S.S. n° 51 «di Alemagna»

Attraversamento dell'abitato di San Vito di Cadore

OSSERVAZIONI

ai sensi della procedura VIA

Figura 04: Sezione trasversale della diffusione acustica dei livelli di immissione allo stato di progetto nel periodo di riferimento diurno con barriera di 4,5 m.

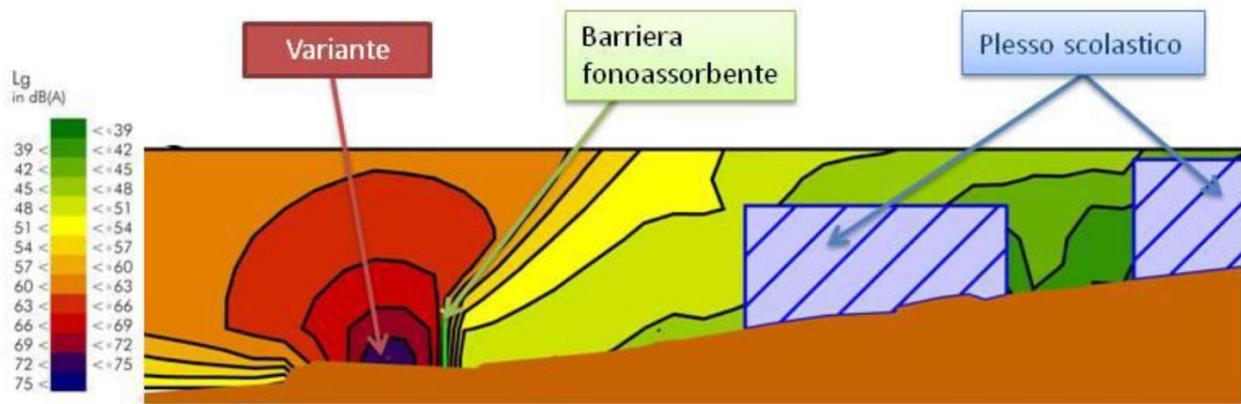
Riportiamo nel seguito si riportano i risultati della simulazione acustica effettuata con riferimento ad una sezione trasversale riferita a barriere di diversa altezza da cui è evidente che per garantire, con un margine sufficiente, il rispetto dei limiti in corrispondenza del plesso scolastico è necessario installare una barriera di 4,5 m.
